MINUTA DE JUNTA DE ACLARACIONES

REHABILITACION Y REMODELACION DE LA BIBLIOTECA PÚBLICA CENTRAL ESTATAL "EVERARDO PEÑA NAVARRO" UBICADO EN TEPIC, NAYARIT.

ESQUEMA DE DIMENSIONES PARA LETREROS ESPECTACULARES

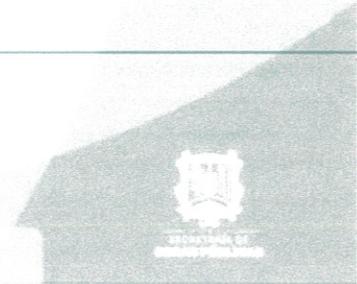
7. En su propuesta deberán de considerar 1 (Un) letrero alusivo a la obra, cuyo costos deberán de incluirse dentro de su análisis de costos de indirectos, (croquis anexo), el cual deberá permanecer por tiempo indefinido y tendrá que estar instalado desde el inicio de la obra.
